CCR-VIA -- COMITATO DI COORDINAMENTO REGIONALE PER LA VALUTAZIONE D'IMPATTO AMBIENTALE

Giudizio n° 4210 **Del** **11/04/2024**
Prot. n° 24/002807 **Del** **04/01/2024**

Ditta Proponente: CENTRO DEPURAZIONE S.R.L.

Oggetto: Modifica dell'Autorizzazione Integrata Ambientale DPC026/160 del 07/07/2021, inerente all'impianto di stoccaggio e trattamento rifiuti speciali pericolosi e non pericolosi

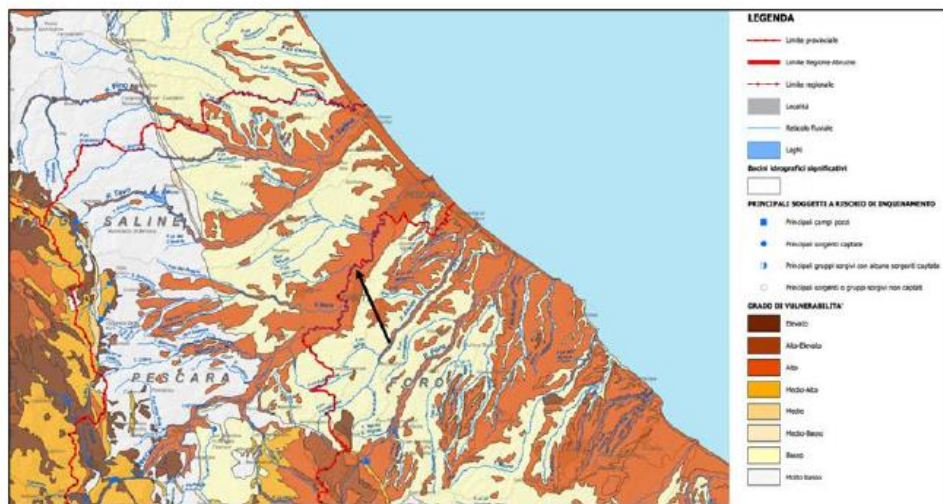
L'impianto ricade per una piccola porzione all'interno della fascia dei 150 metri dal Fiume Pescara, come evidente anche dalla cartografia estratta dal SITAP riportata più avanti nella presente istruttoria.

Il tecnico dichiara invece che l'area di progetto dista circa 300 m dal corso del fiume Pescara.
